บันทึกเพิ่มเติมต่อท้ายสัญญาก่อสร้าง
สัญญาเลขที่ ๓๒/๒๕๖๘ ลงวันที่ ๒๓ ธันวาคม ๒๕๖๗
(ฉบับแก้ไขเพิ่มเติม ครั้งที่ ๑)

ตามที่สำนักงาน ป.ป.ช. ได้ทำสัญญาจ้างก่อสร้างปรับปรุงอาคาร ๔ ชั้น ๑ สำนักงาน ป.ป.ช. ตำบลท่าทราย อำเภอเมืองนนทบุรี จังหวัดนนทบุรี กับ บริษัท พิชญนนท์ จำกัด เป็นเงินทั้งสิ้น ๘,๔๐๐,๐๐๐.๐๐ บาท (แปดล้านบาทถ้วน) รายละเอียดและเงื่อนไขตามสัญญาจ้างก่อสร้าง เลขที่ ๓๒/๒๕๖๘ ลงวันที่ ๒๓ ธันวาคม ๒๕๖๗ นั้น

เนื่องจากการดำเนินการจ้างก่อสร้างปรับปรุงอาคาร ๔ ชั้น ๑ สำนักงาน ป.ป.ช. ตำบลท่าทราย อำเภอเมืองนนทบุรี จังหวัดนนทบุรี มีความจำเป็นต้องแก้ไขเปลี่ยนแปลงรายละเอียดในสัญญาจ้าง เพื่อให้มีความเหมาะสม สอดคล้องกับข้อเท็จจริงของวัสดุที่มีจำหน่ายในท้องตลาด เหมาะสมกับสภาพพื้นที่ หน่วยงาน และเป็นไปตามหลักวิศวกรรมที่ดี โดยผู้รับจ้างไม่คิดค่าใช้จ่ายในการดำเนินการเพิ่มเติม

04 AREA CODE
A4201 DRAWING NO.
01 REV.

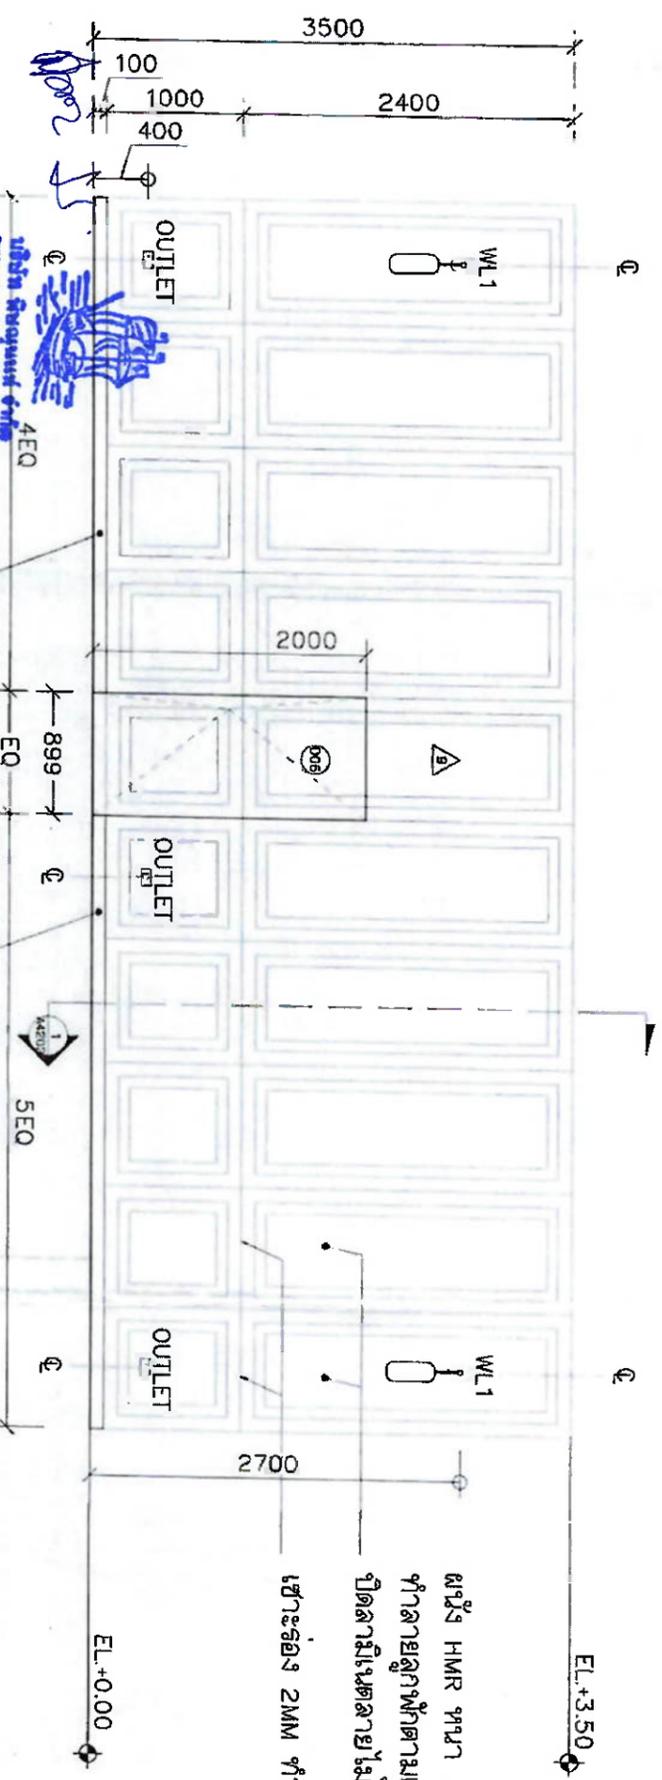
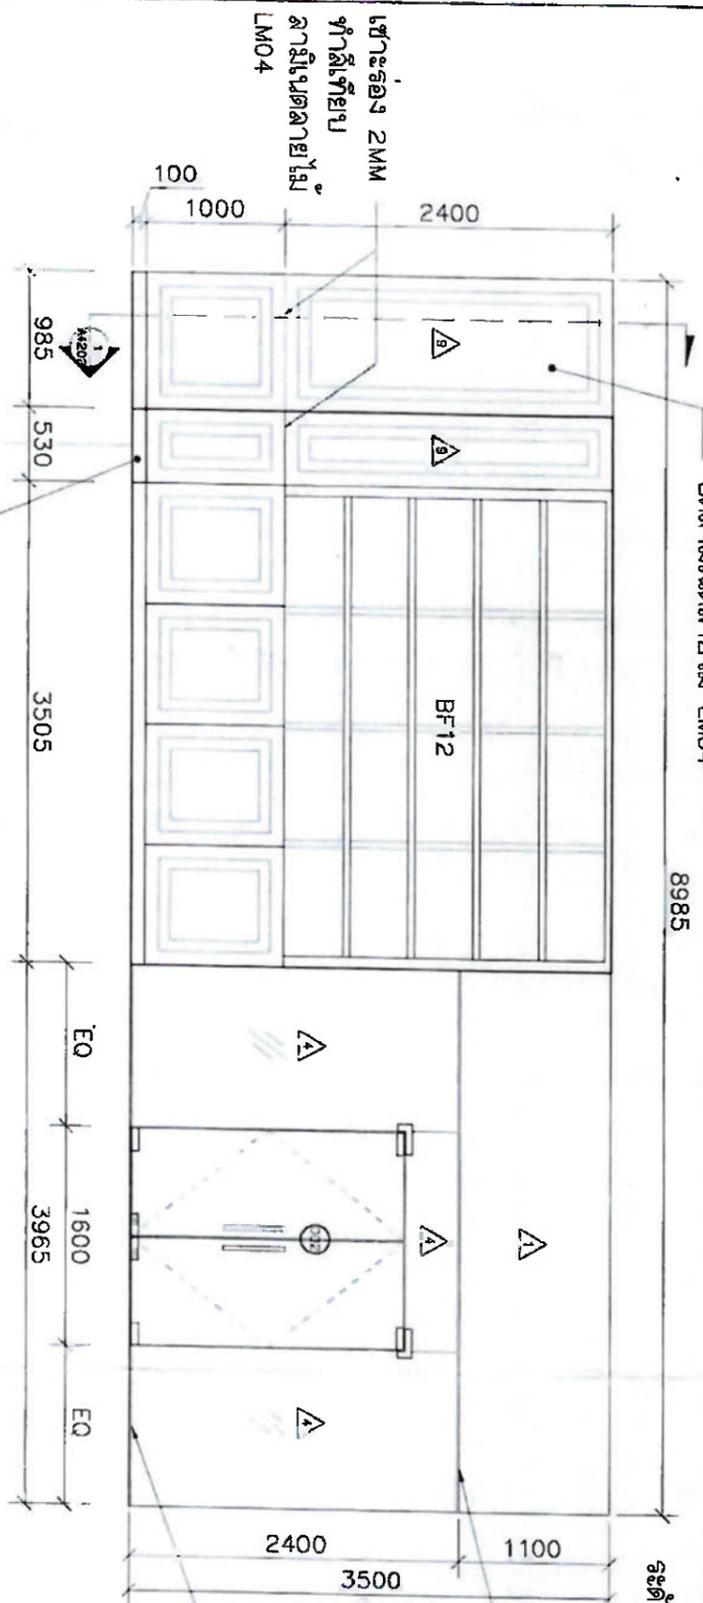
๑. เปลี่ยนแปลง ผนัง HMR จากเดิม ความหนา ๑๐ มิลลิเมตร (แบบ A๔๒๐๑) เปลี่ยนเป็น ไม้ HMR ทนชื้น ความหนา ๑๒ มิลลิเมตร ขนาด ๑๒๐x๒๔๐ เซนติเมตร ของ Vanachai Group Public Company Limited (แบบ Shop drawing งานผนังไม้กรุลามิเนต และเคาน์เตอร์ Built-in)

ผนัง HMR หนา 10MM
ทำลายลูกฟักตามแบบ ความหนา 30MM
ปิดลามีขนาด 10CM

บริษัท พิษณุพนธ์ จำกัด ได้มีหนังสือที่ PSN ๔๑/๒๕๖๘ (Rev.๑) ลงวันที่ ๓๐ เมษายน ๒๕๖๘ เรื่อง ขออนุมัติใช้ไม้ HMR โดยขออนุมัติใช้ไม้ HMR ทนชื้น ๑๒, ๒๐ มม. ขนาด ๑๒๐ x ๒๔๐ ซม. ของ Vanachai Group Public Company Limited ผู้ควบคุมงานได้ตรวจสอบแล้ว ตามแบบรูปรายการระบุให้ใช้ไม้ HMR ความหนา ๑๐ และ ๒๐ มม. แต่ไม้ HMR ที่มีจำหน่ายตามท้องตลาดไม่มีขนาดความหนา ๑๐ มม. ผู้รับจ้างจึงเสนอใช้ไม้ HMR ความหนา ๑๒ มม. ทดแทน โดยได้มีการสอบถามผู้ออกแบบแล้ว เห็นควรอนุมัติให้ใช้ในโครงการได้

เรื่อง ขออนุมัติ Shop Drawing งานผนังไม้กรุลามิเนต และเคาน์เตอร์ Built - in

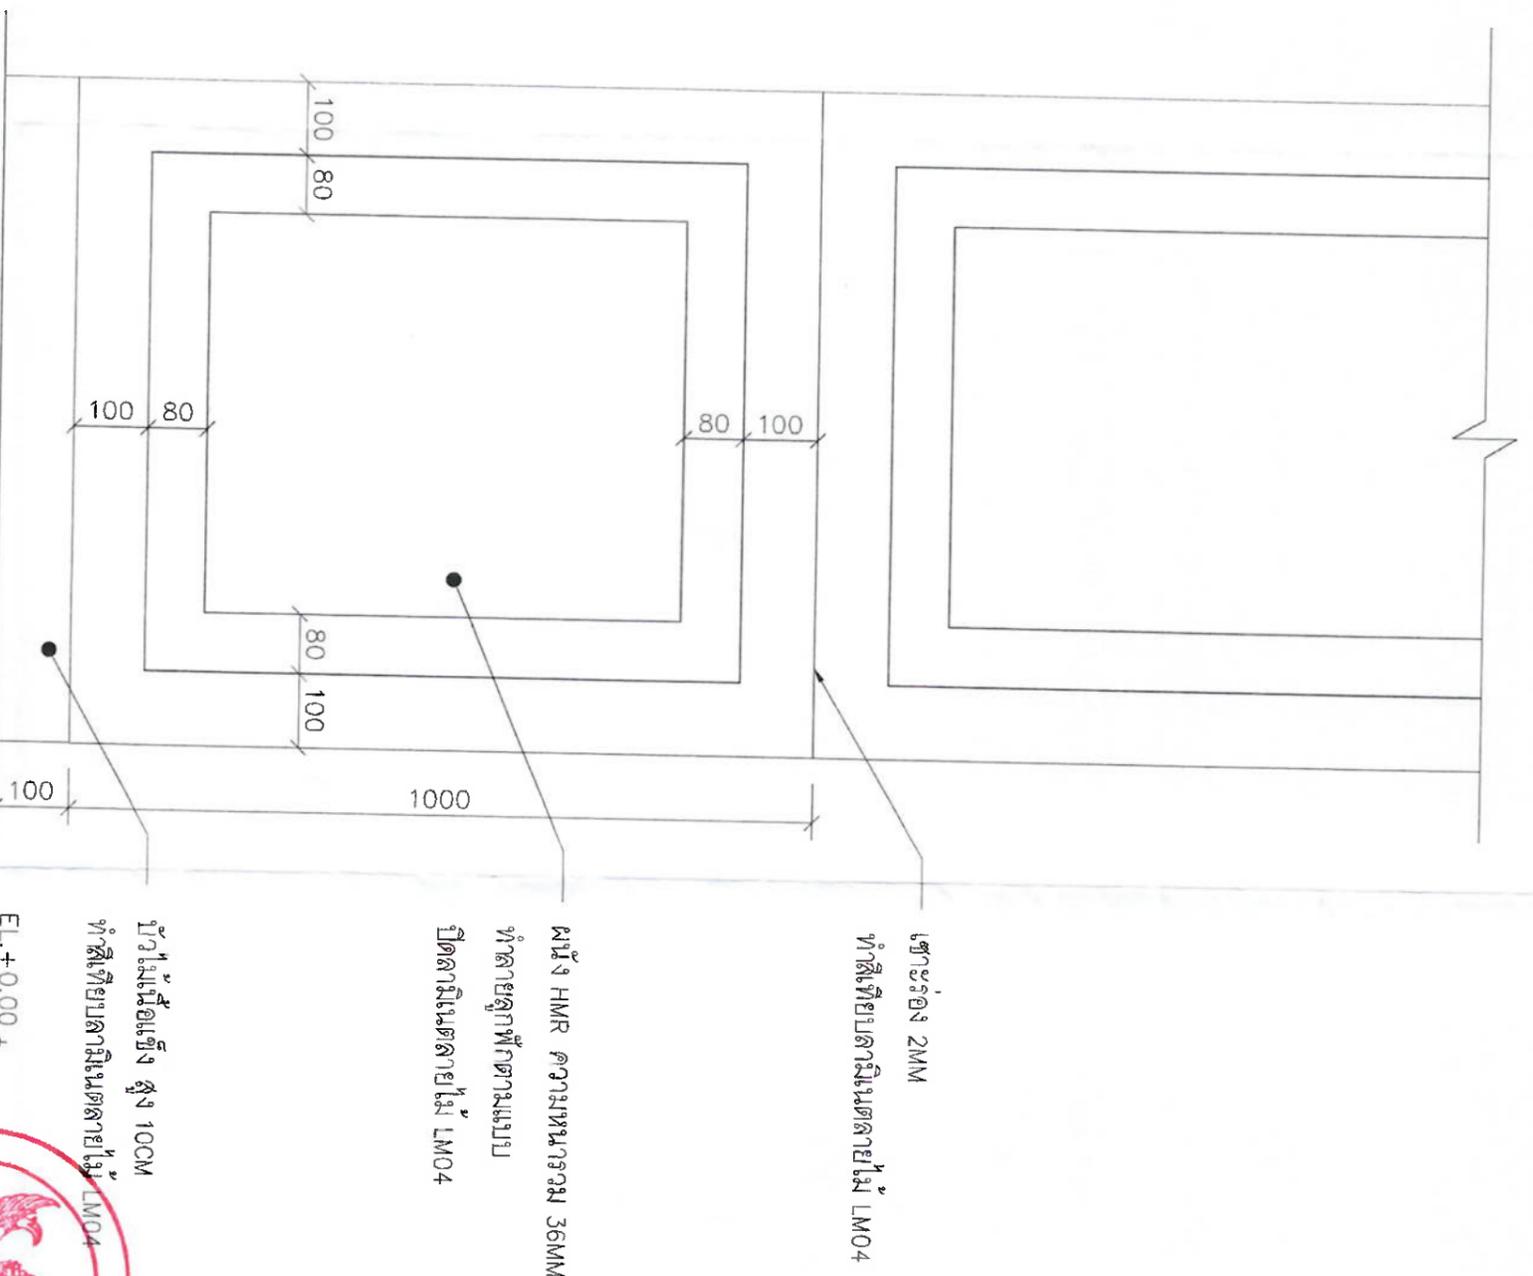
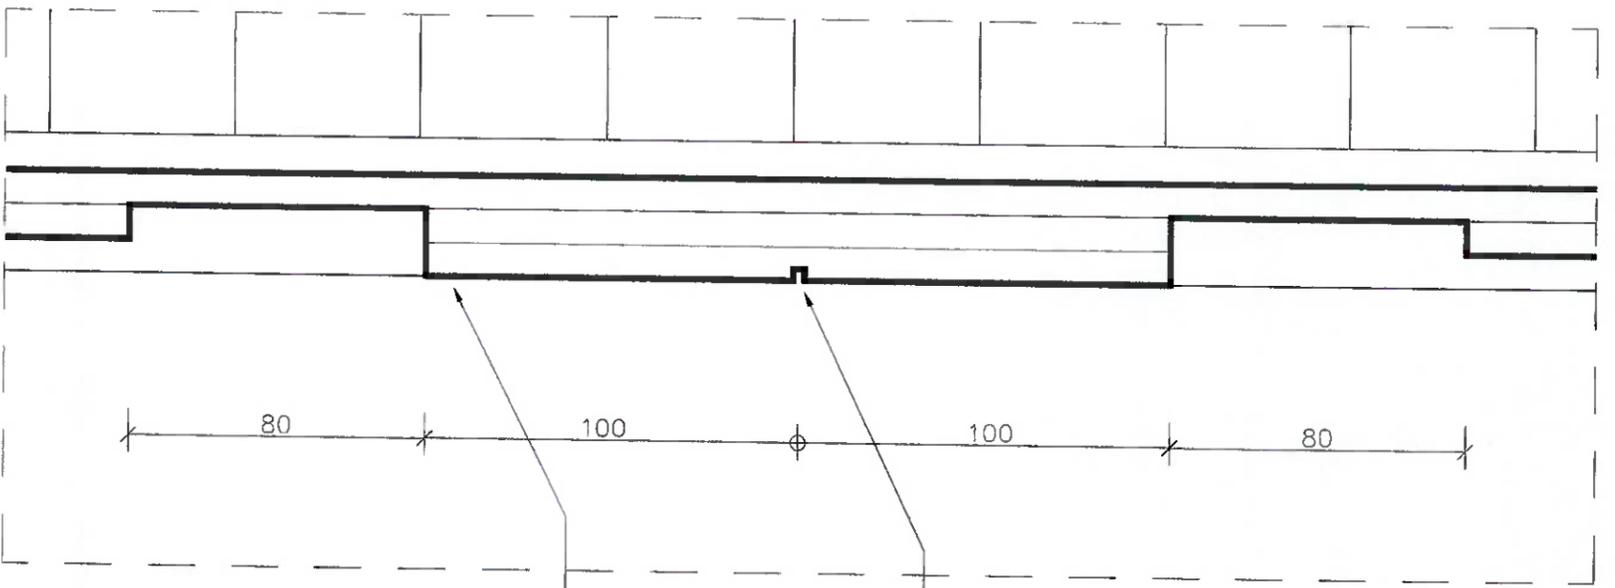
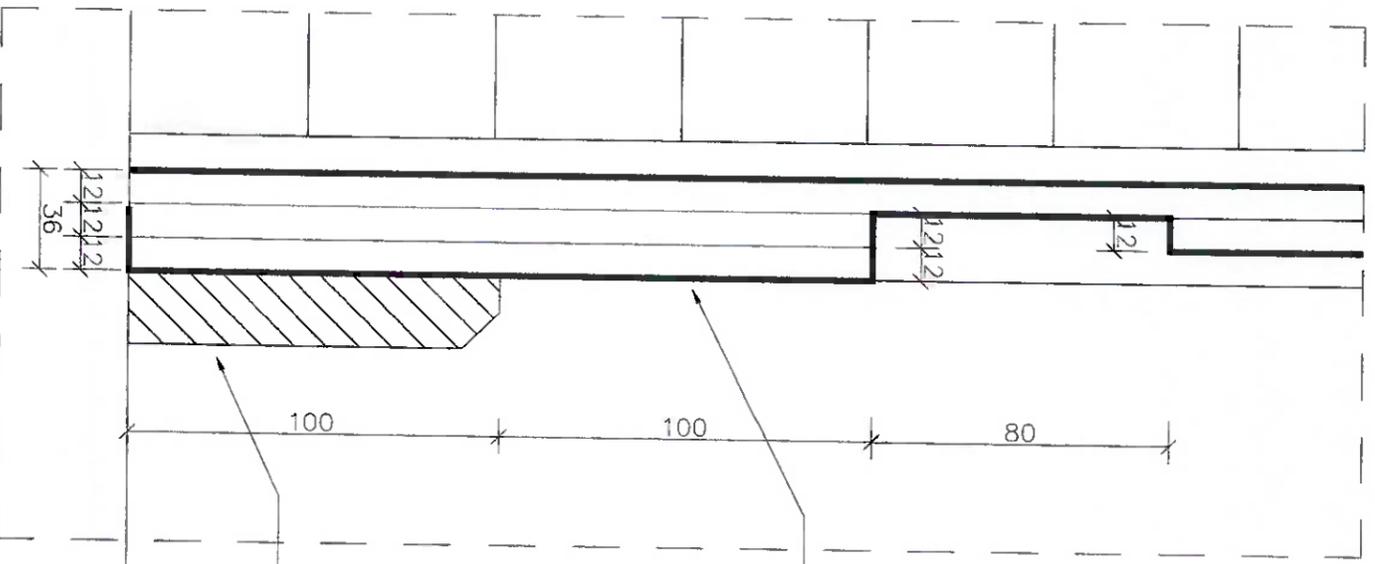
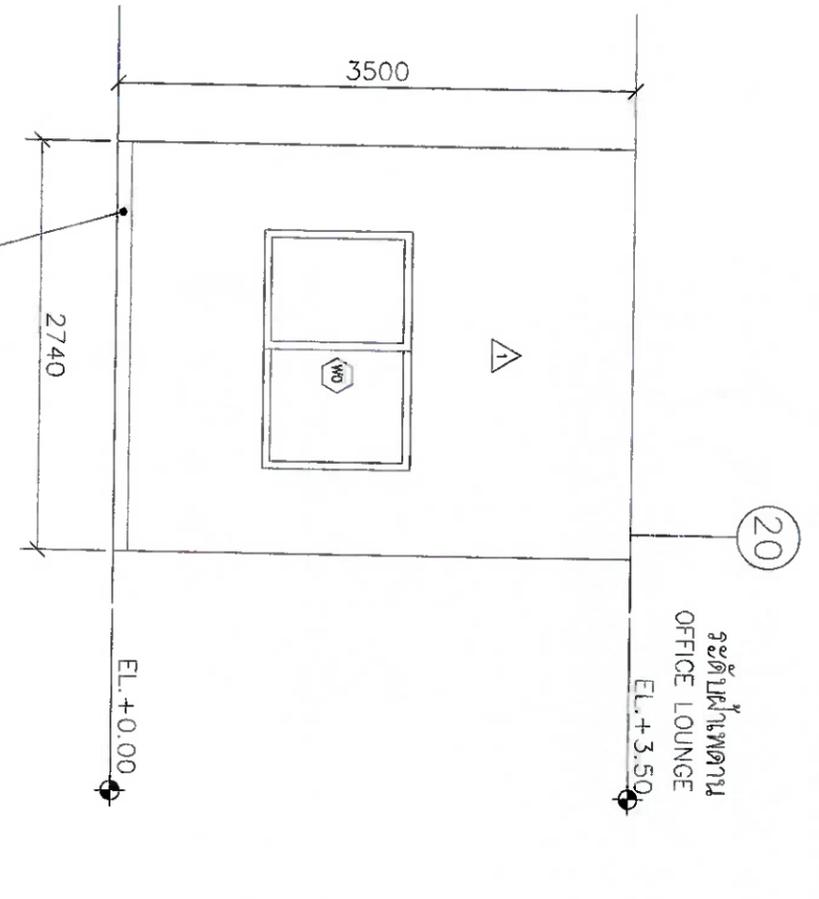
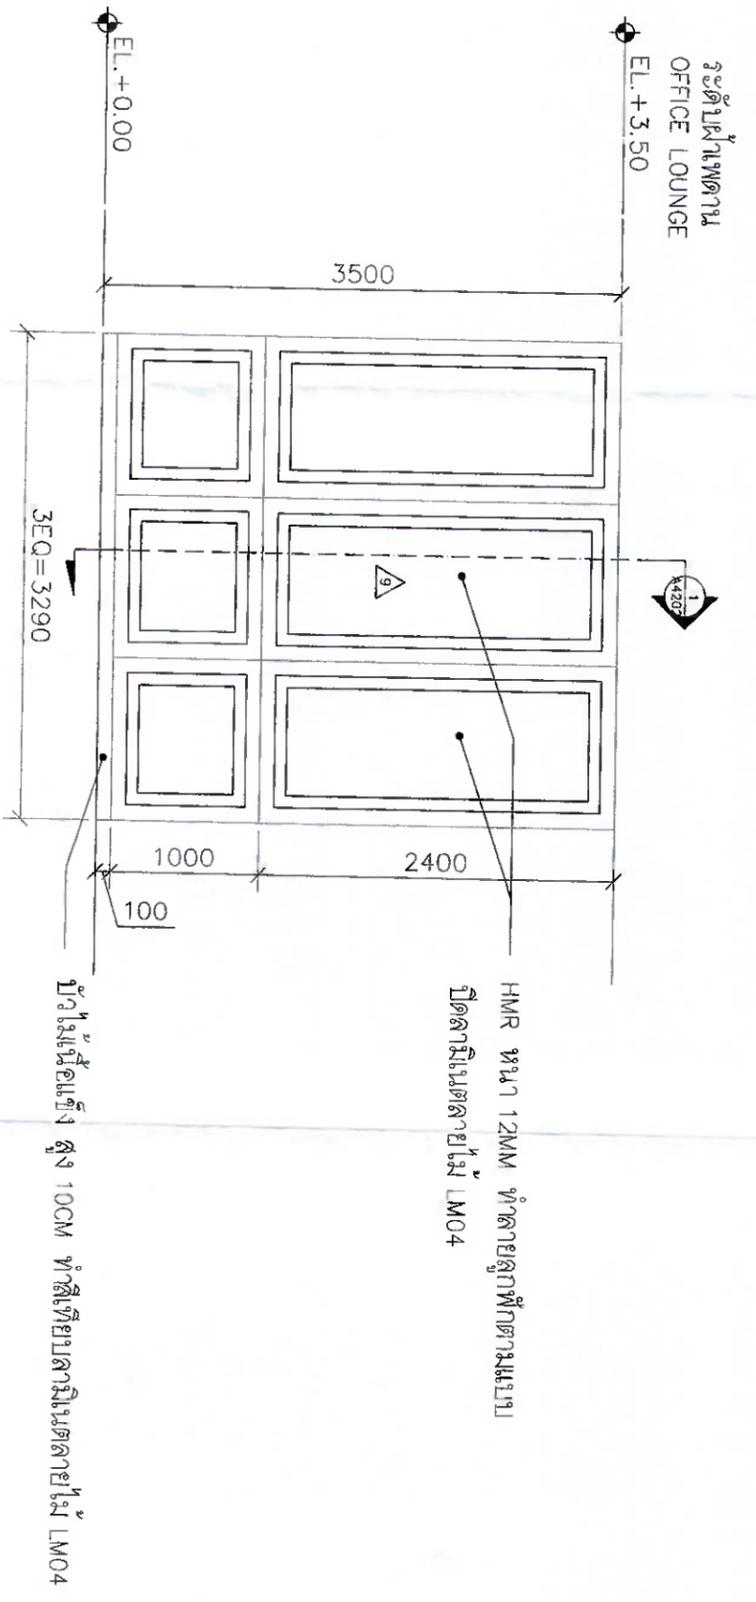
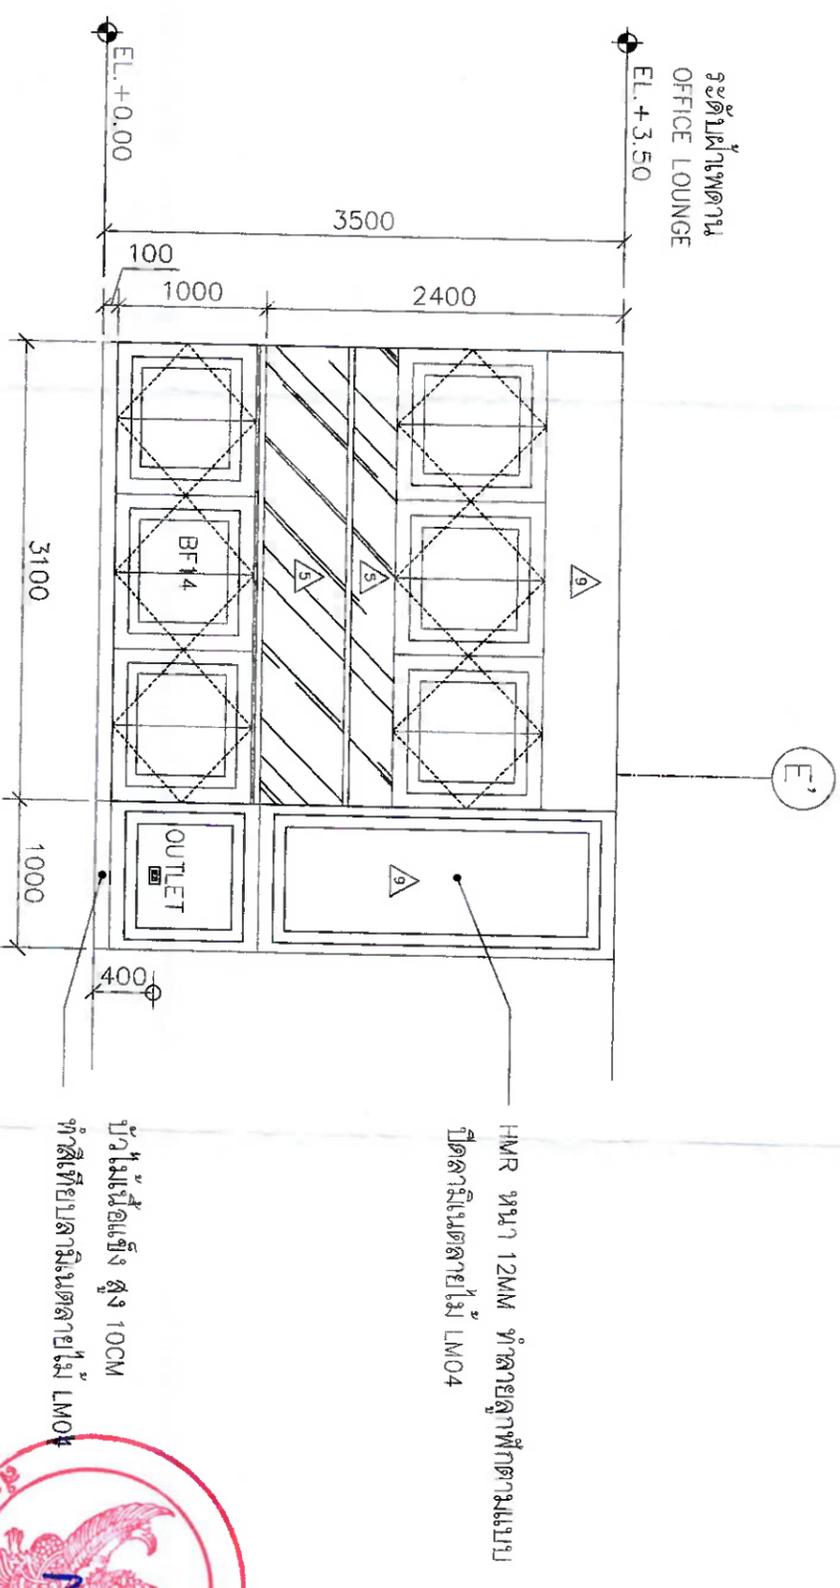
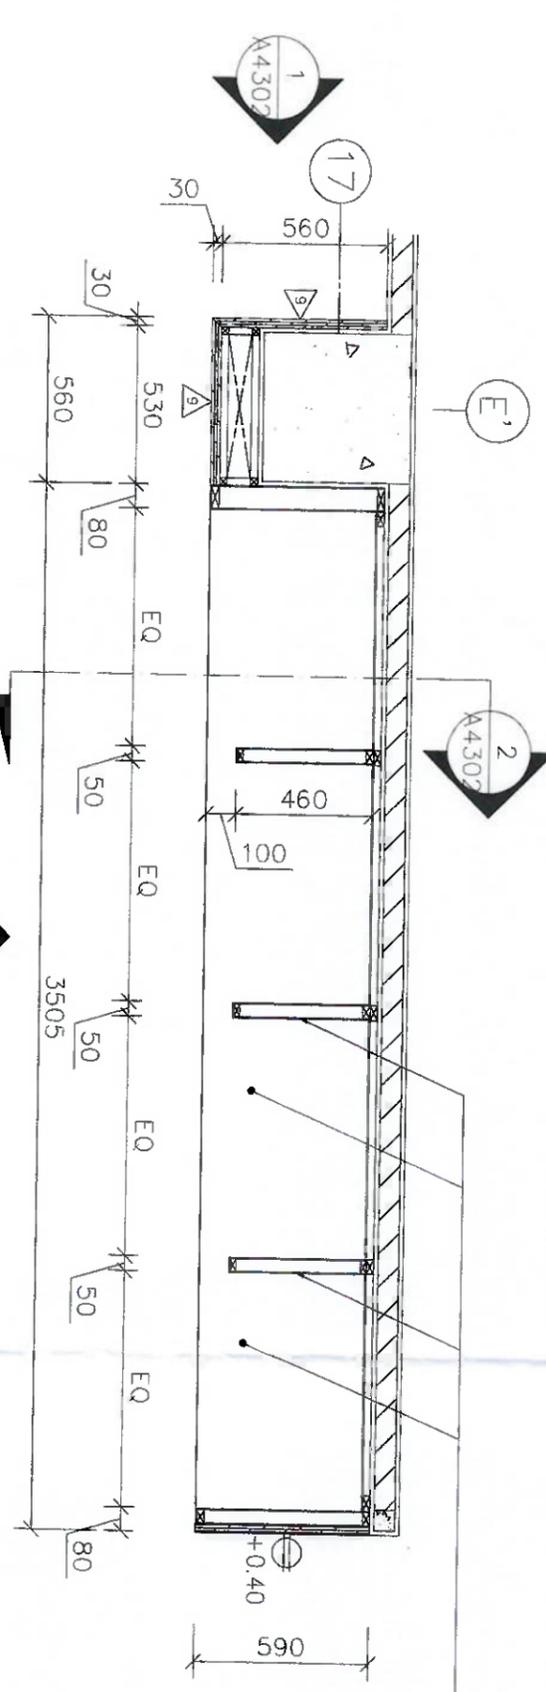
บริษัท พิษณุพนธ์ จำกัด ได้มีหนังสือที่ PSN ๔๖/๒๕๖๘ (Rev.๑) ลงวันที่ ๒๖ พฤษภาคม ๒๕๖๘ เรื่อง ขอนำส่ง Shopdrawing งานผนังไม้กรุลามิเนต และเคาน์เตอร์ Built - in ผู้ควบคุมงานได้ตรวจสอบแล้ว Shop Drawing งานผนังไม้กรุลามิเนต และเคาน์เตอร์ Built - in ที่ผู้รับจ้างเสนอ ได้ปรับขนาดความหนาไม้ HMR จาก ๑๐ มม. ซึ่งไม่มีขายตามท้องตลาด เป็นขนาดความหนา ๑๒ มม. ทำให้ความหนาผนัง HMR รวมตามแบบเพิ่มจาก ๓๐ มม. เป็น ๓๖ มม. สอดคล้องกับขนาดไม้ HMR ความหนา ๑๒ มม. ที่ได้ขออนุมัติใช้งาน เห็นควรอนุมัติให้ใช้ในโครงการได้
